DETERMINAZIONE DEL DIRIGENTE SERVIZIO VIA/VINCA 10 ottobre 2024, n. 563

[ID VIP 10940] - Parco eolico esistente denominato "SAN CIREO", con dismissione degli attuali 15 aerogeneratori e sostituzione in riduzione degli stessi con l'installazione di 8 nuovi aerogeneratori, della potenza unitaria di 7,2 MW, per una potenza totale d'impianto pari a 57,6 MW, da realizzarsi nel Comune di Troia (FG), incluse le opere di connessione alla RTN.

Proponente: ERG EOLICA SAN VINCENZO S.R.L.

Relazione tecnica a supporto dell'istruttoria sul progetto
ID_VIP 10940

Figura 4 - Individuazione buffer di 3 km da ogni aerogeneratore

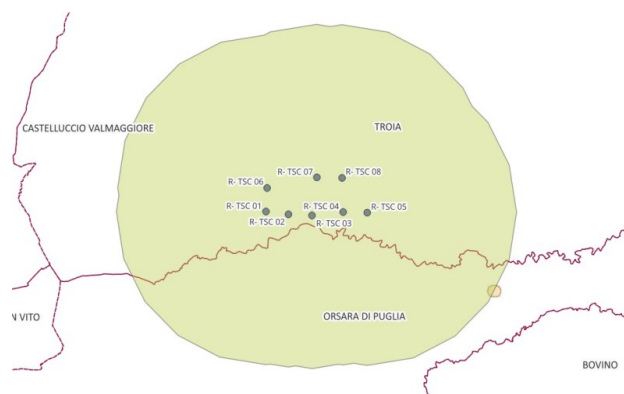
Si precisa che dalla verifica sulla cartografia PPTR emerge che il buffer di 3 Km per ogni aerogeneratore interferisce con BP – siti storico culturali, in particolare con:

- ✓ la componente BP Siti storico culturali **Torre Guevara ARK0624** che è tutelato da vincolo diretto (Istituito ai sensi della L. 1089). Tale bene viene interessato dal buffer di 3 km del R-TSC07, il quale dista circa 2.9 km dal bene e alcuni degli aerogeneratori esistenti si trovano ad una distanza minore dal bene in oggetto.

Figura 5- Inquadramento impianto su Aree non idonee FER Puglia

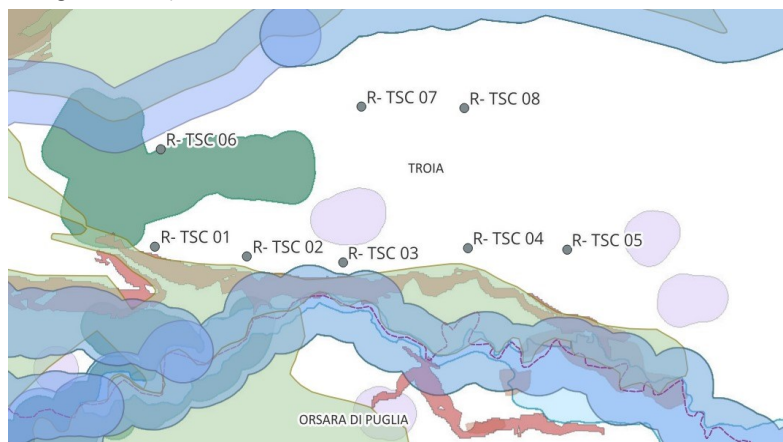
L'area di impianto, in particolare l'aerogeneratore **R-TSC06 ricade** nell'area di buffer dei Aree tutelate per legge (art. 142 D.Lgs. 42/2004) Boschi con buffer di 100 m

Figura 7 – Mappa altri impianti FER nella zona- attuale parco eolico (composto da 15 aerogeneratori) in prossimità degli 8 aerogeneratori repowering

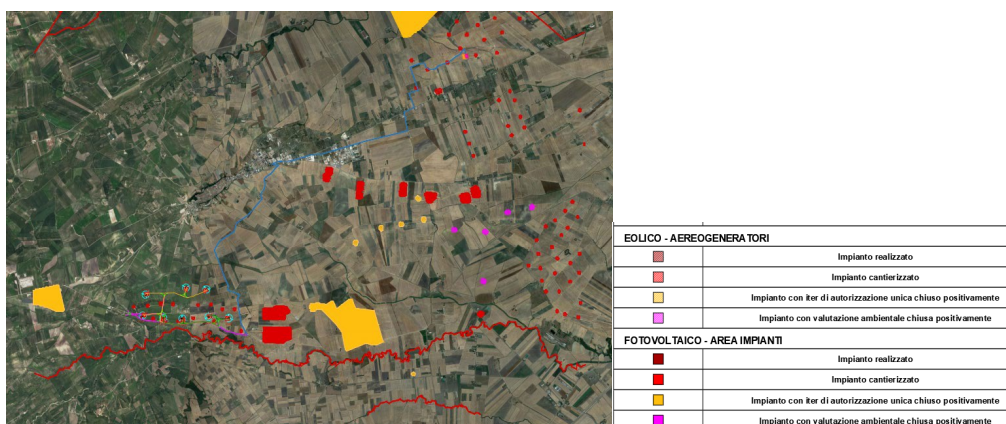
*In riferimento alla distanza minima tra parchi eolici ($50 * H_A = 50 * 220 \text{ m} = 11000 \text{ m}$), si evidenzia che nella documentazione non viene riportato il buffer per l'Area vasta d'indagine (ovvero 50 volte l'altezza al tip degli aerogeneratori). Il requisito non è verificabile.*

Figura 8 - Inquadramento su catastale degli aerogeneratori con evidenziato un buffer di circa 250 metri

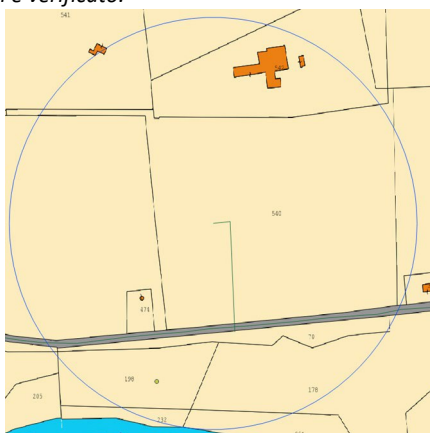
Dalla documentazione non tutte le civili abitazioni sono ad una distanza superiore a circa 239 mt dal singolo aerogeneratore. Il requisito non è verificato.
